Orange Polska S.A.
Zarządzanie Zasobami Sieci i IT
Dział Zarządzania Zasobami Infrastruktury
i Obsługi Klienta w Łodzi
ul. Michała Bałuckiego 10/12, 93-273 Łódź

Nr uzgodnienia: 44903/TTJIS.U/P/2021 27-09-2021

JM Nadzory, Projektowanie s.c. Jacek i Michał Marciniaś Klawkowo, ul. Pogodna 1 89-620 Chojnice				INWESTOR Zarząd Dróg Powiatowych w Łęborku ul. Czołgistów 5A 84-300 Łębork	
OBIEKT: <i>Przebudowa drogi powiatowej nr 1322G w km 4+505 do km 5+500 (od Kębłowa do granicy powiatu)</i>					
TYTUŁ: <i>Projekt zagospodarowania terenu</i>					NR <i>2.1</i>
STANOWISKO	IMIĘ I NAZWISKO	SPECJALNOŚĆ	NR UPRAW.	DATA	PODPIS
Projektant	Jacek Marciniaś	Drogowa	POM/0100/PW00/04	16.09.2021	
Opracował	Michał Marciniaś	Drogowa		16.09.2021	
Sprawdzający	Jerzy Wiśniewski	Drogowa	NN-8345/769/84	16.09.2021	
STADIUM <i>Projekt Budowlany</i>		DATA 16.09.2021	NR UMOWY		SKALA: 1:500

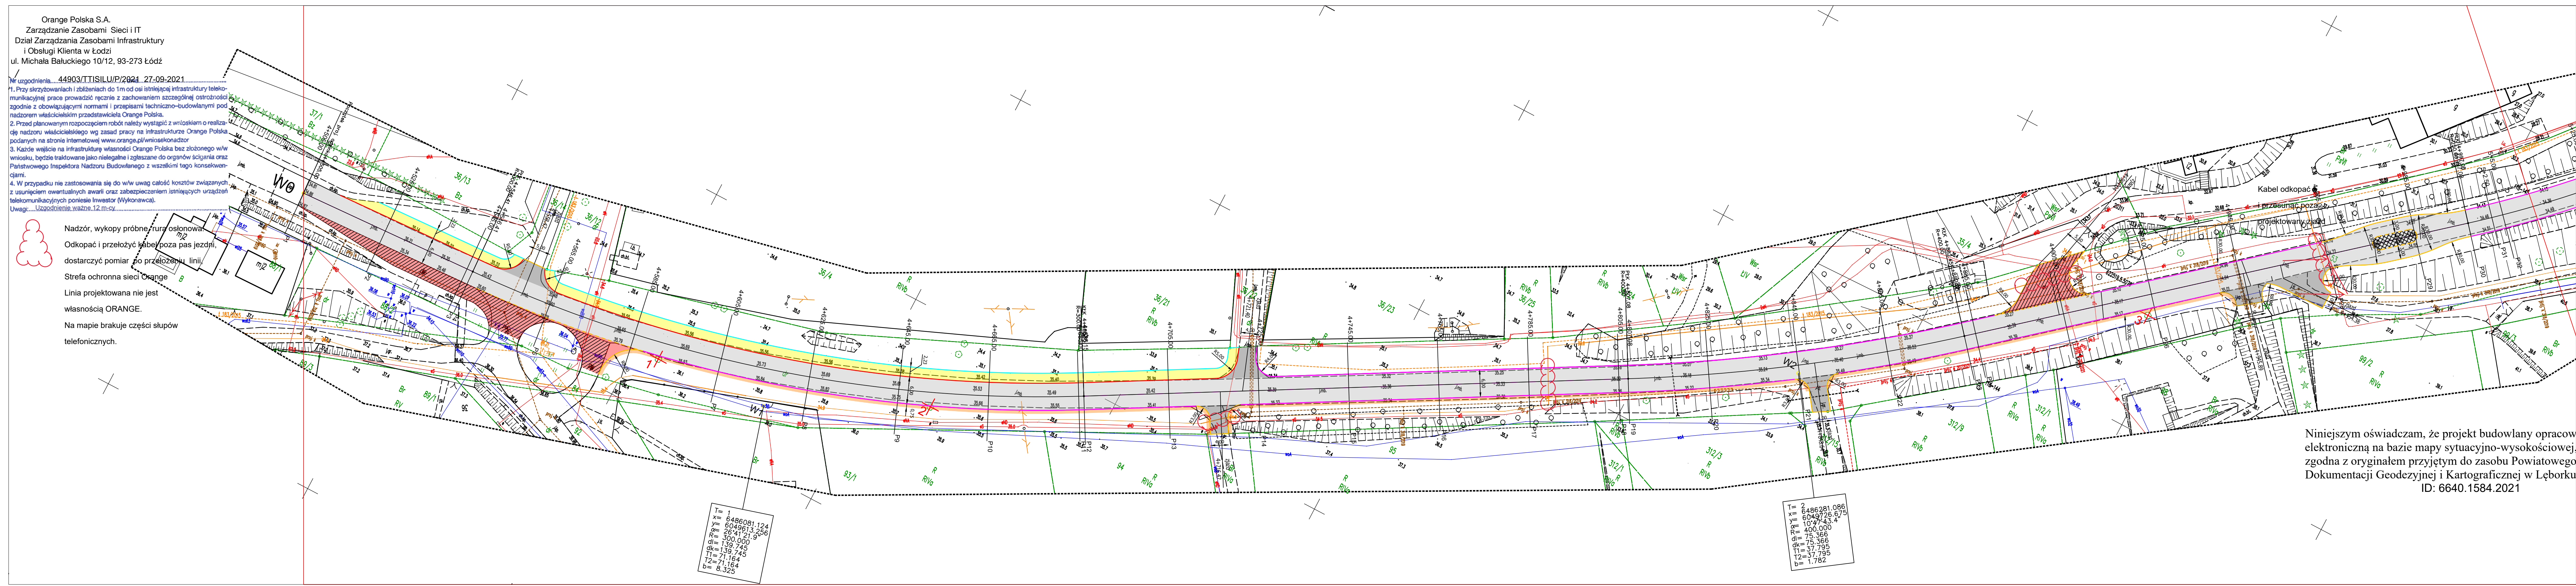
1. Przy skrzyżowaniach i zbliżeniach do 1m od osi istniejącej infrastruktury telekomunikacyjnej prace prowadzić ręcznie z zachowaniem szczególnej ostrożności zgodnie z obowiązującymi normami i przepisami techniczno-budowlanymi pod nadzorem właścicielskim przedstawiciela Orange Polska.

- Nadzór, wykopy próbne, tura osłonowa
m/2
- Odkopać i przełożyć kabel poza pas jezdni.
dostarczyć pomiar do przełożenia linii
- Strefa ochronna sieci Orange
- Linia projektowana nie jest
własnością ORANGE.
- Na mapie brakuje części słupów
telefonicznych.
